Aviation DOA Nr.: EASA.21J.025	Service Information	Dokument Nr.: SI-AT01-018
	Laufende Modifikationen/ <i>continuous modifications</i>	Ausgabe/Issue: A.20 Seite/Page: 1 of 2

Service Information SI-AT01-018

Continuous modifications and changes to parts and appliances are cumulatively detailed and published within this SI.

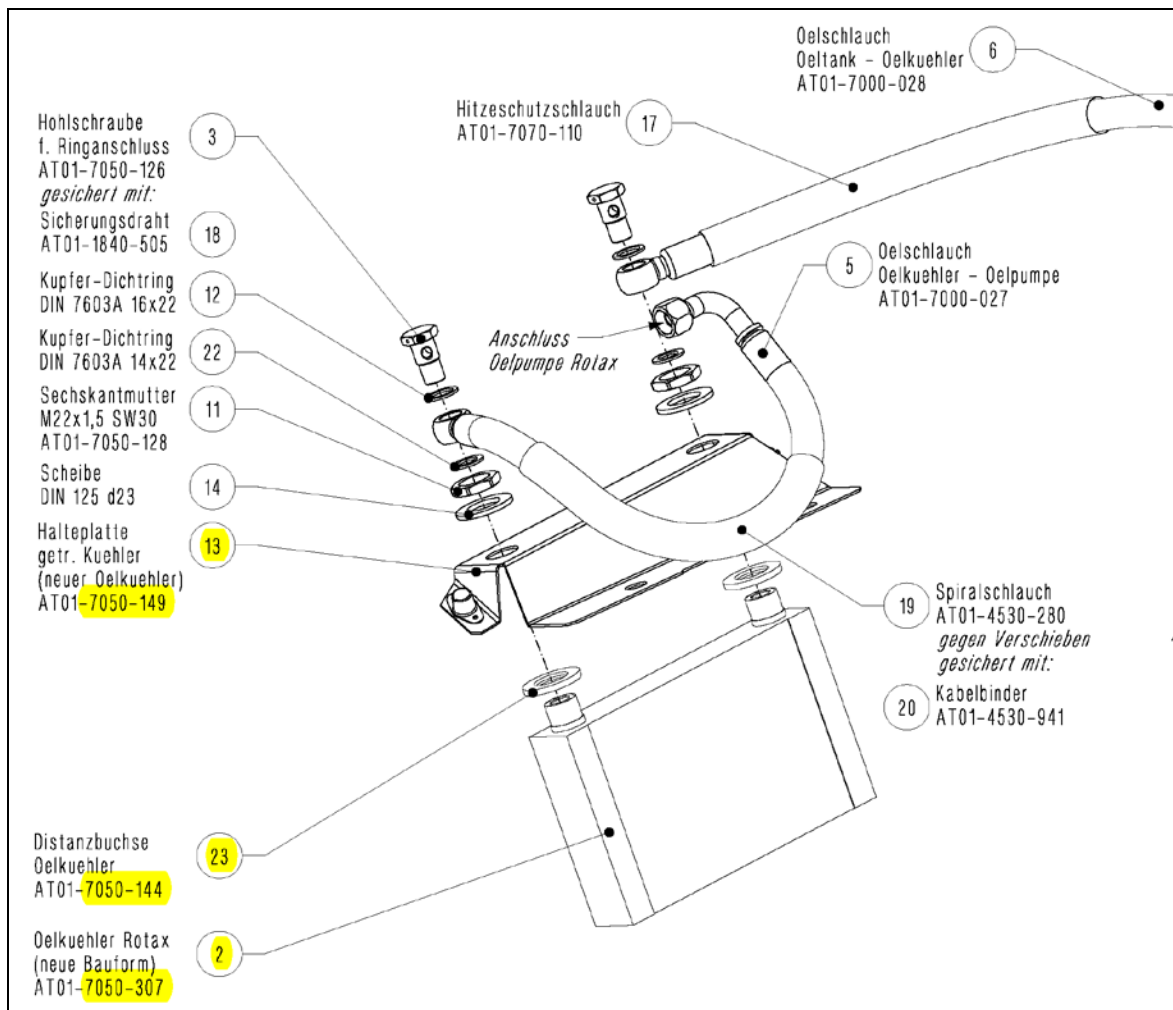
With SI-912-024 ROTAX has published the introduction of a new oil radiator (Rotax P/N 886004).
 The former design (Rotax P/N 886024) is no longer available.
 For embodiment of the oil radiator with new design a modified bracket and two Teflon spacer disks are required.

1x bracket, separated radiators: AQUILA TNr. **7050-149**

pitot heated, Lemo socket, old pin assignment:
AQUILA P/N 7710-104-R04 (S/Ns 051, 053, 054, 055 only)

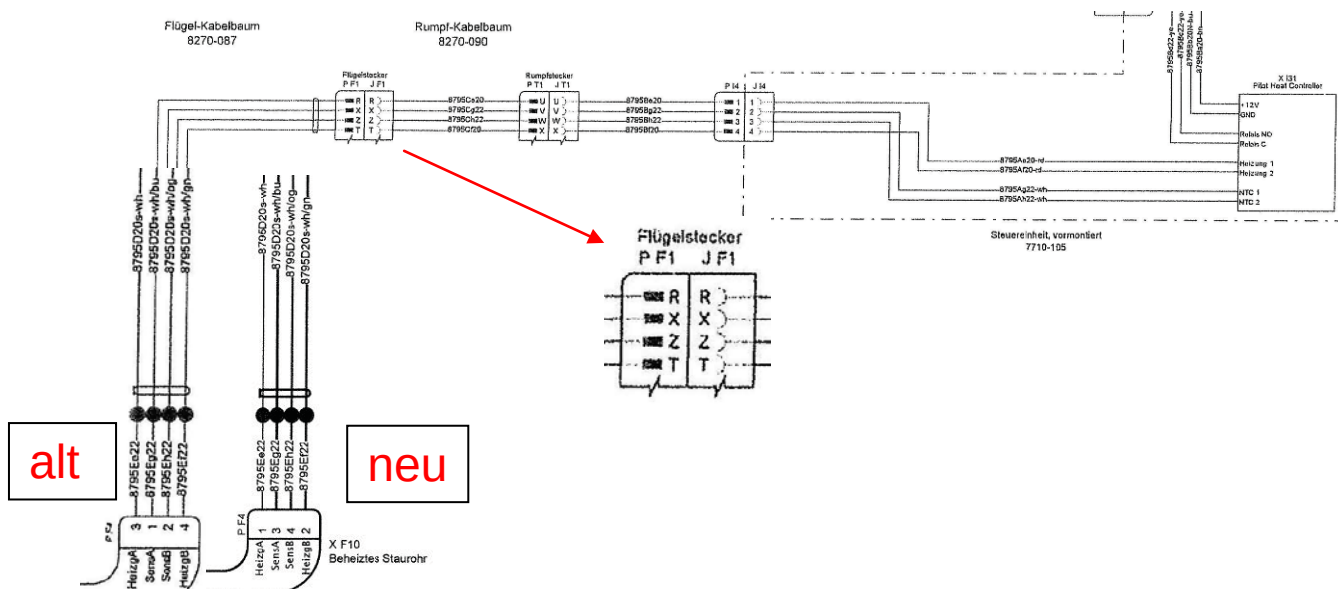
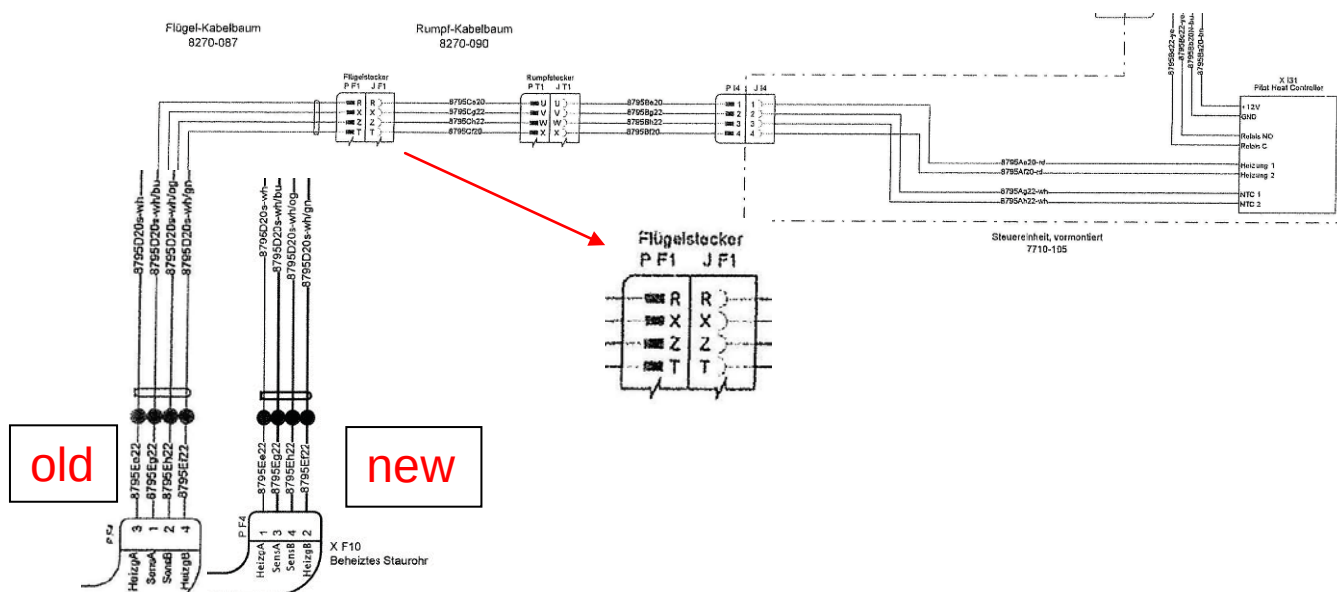
1. remove old pitot tube
2. enlarge pitot mounting hole diameter within the wing by cutter upon $\sim \varnothing 30\text{mm}$ (check fit with new pitot)
3. remove 4-pole plug from wing harness
4. a) install Lemo plug onto wing harness for AQUILA P/N **7710-104-R05** or higher, pin config. at pitot: **socket pins 1 and 2 to heating; plug pins 3 and 4 to sensor NTC**; Mantle the four wires with a heat shrink tube in the area of the strain-relief of the plug.
b) deviating for AQUILA P/N **7710-104-R04 (S/Ns 051, 053, 054, 055 only)** pin config. at pitot: **socket pins 1 and 2 to sensor NTC; plug pins 3 and 4 to heating**
5. connect plug and socket and install pitot
6. conduct a test run with check for heating up of the pitot and disappearance of the amber pitot warning in the cockpit

Neuer Klappenschalter

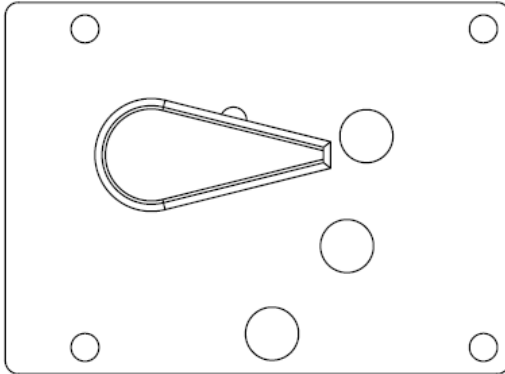
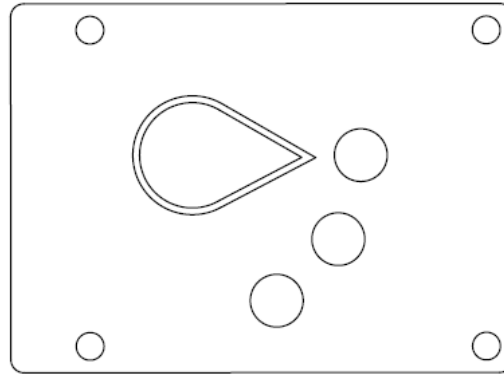
Der bisherige Landeklappenschalter AT01-8220-067 wird nicht mehr hergestellt und kann bei Bedarf durch den neuen Schalter ersetzt werden. Auch Ersatzlampen AT01-4530-820 sind nicht verfügbar.

New Flaps Switch

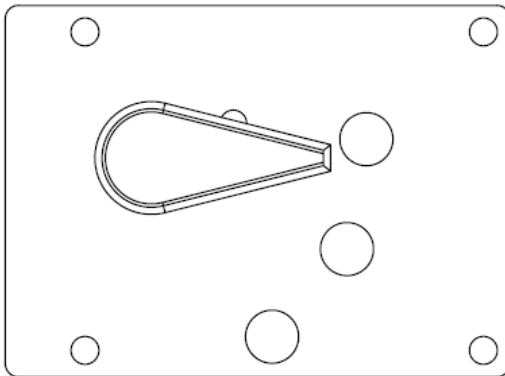
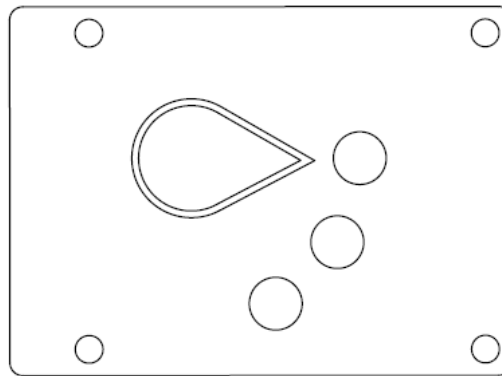
The flaps switch AT01-8220-067 is no longer in production. A retrofit to the successor model is approved herewith. Also spare lamps AT01-4530-820 are no longer available.

1. disconnect electrical connector at flaps switch and remove switch including cover panel from instrument panel
2. install new pre-assembled flaps switch
3. Model AT01 only: apply placards (CRUISE, T/O, Landing)
4. using adapter cable AT01-8220-081 connect existing electrical connector in the instrument panel) with new flaps switch connector
5. Using cable ties, tie new adapter cable to existing harness. If necessary, substitute old cable ties by new ones to prevent for chafing!
6. perform functional test

Extract from Wiring Diagram Trim Controls:

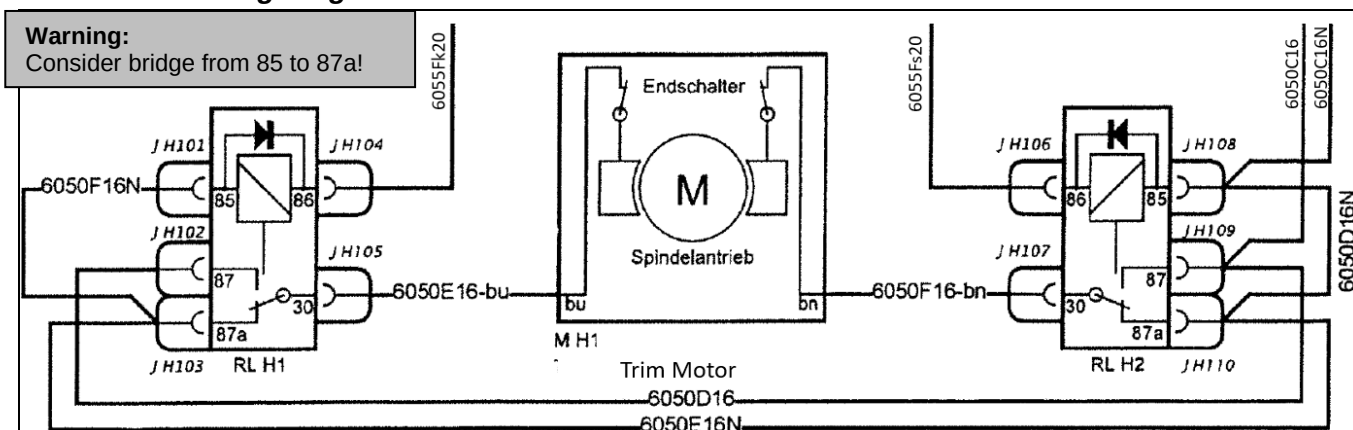
Remove freewheeling diodes, if integrated in the wiring harness (short wire between pins 85 and 86, protected by heat shrinking tube) and insulate open ends electrically.

Extract from Wiring Diagram Flap Controls:

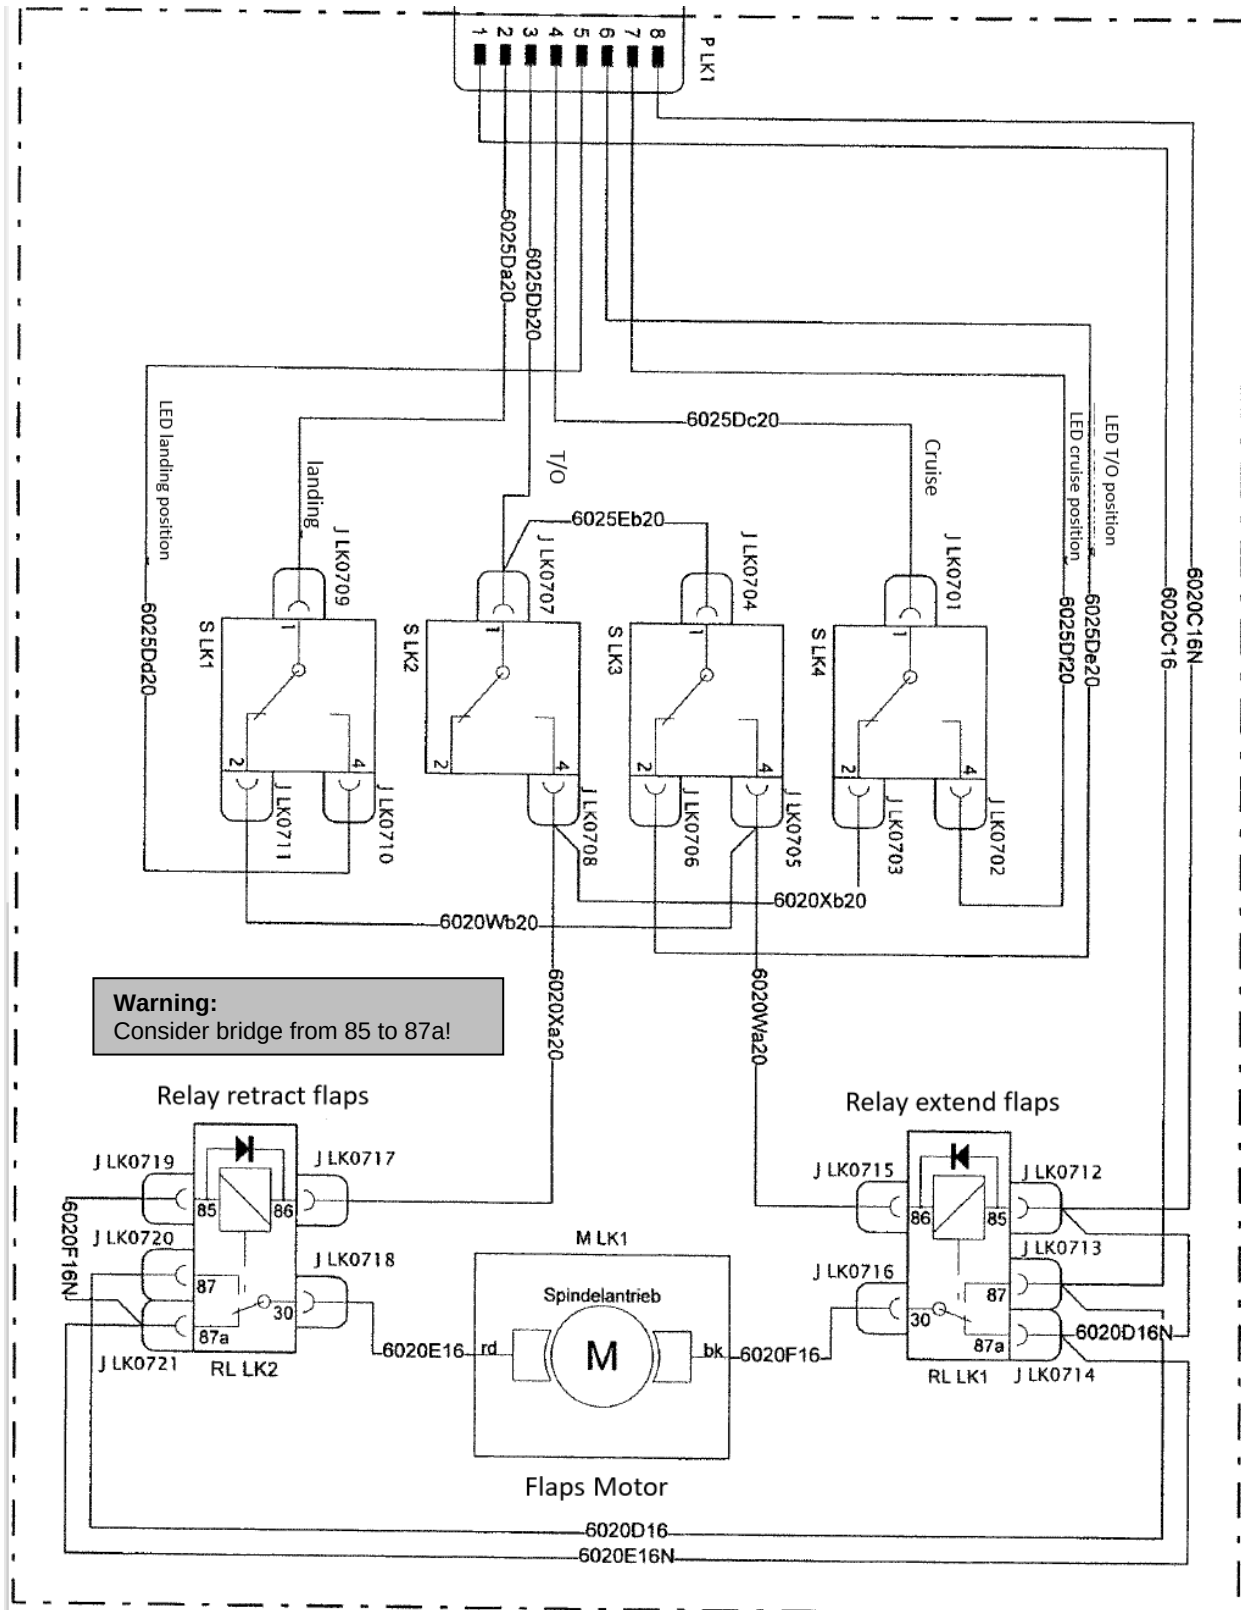
Check wiring/pins between flap control relays and micro switches (SLK1 to SLK4) and wiring/pins between micro switches and adjust if necessary (refer to wiring diagram on following page).

Alternative BAT2

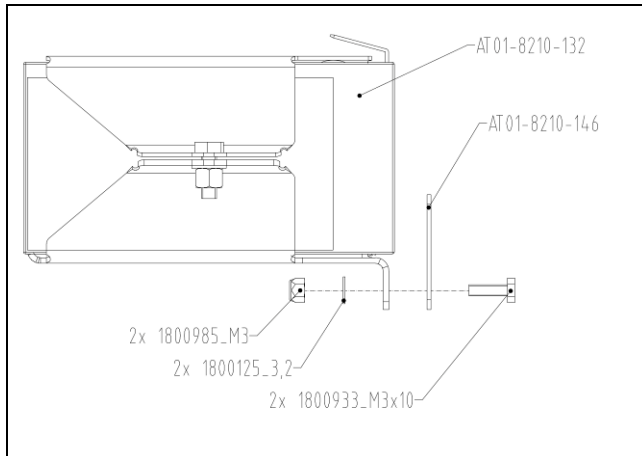
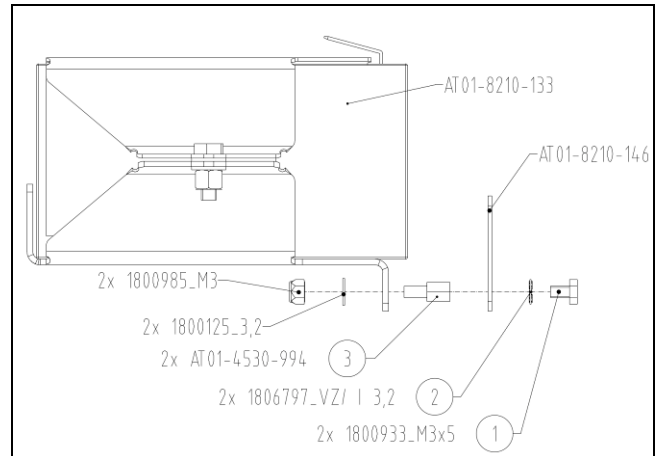
Die bisherige Zusatzbatterie AT01-8210-132 wird nicht mehr hergestellt und kann bei Bedarf durch die neue Zusatzbatterie AT01-8210-133 ersetzt werden. Da die neue Batterie geringfügig andere Abmessungen hat, sind zu ihrer Befestigung andere / zusätzliche Befestigungselemente notwendig.

Alternative BAT2

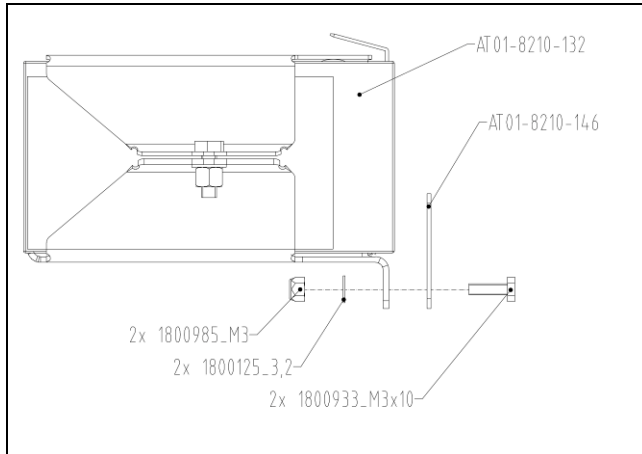
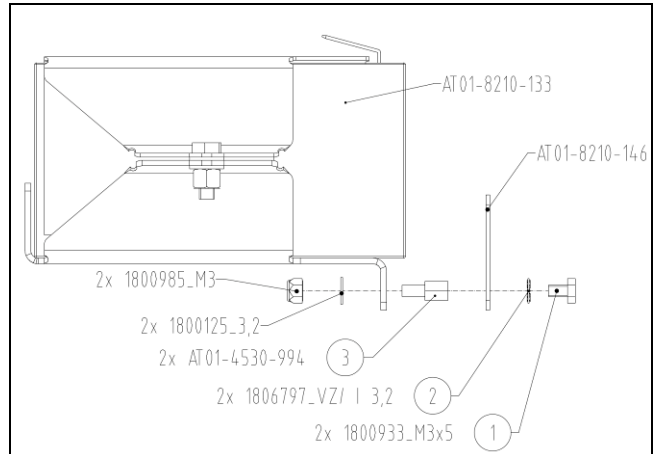
The emergency excitation battery AT01-8210-132 is no longer in production. The retrofit to the successor model AT01-8210-133 is approved herewith in case of the need for replacement. Other/additional fastening elements are needed for attachment of the new battery, because it has slightly different dimensions.

1. Disconnect wire from emergency excitation battery AT01-8210-132
2. Unfasten attachment plate AT01-8210-146, do not reuse screws AT01-1800933_M3x10
3. Extract AT01-8210-132 out of attachment, insert AT01-8210-133
4. Fasten attachment plate AT01-8210-146 with spacer bolts, tooth lock washers and screws (s. figure above)
5. Connect wire to AT01-8210-133
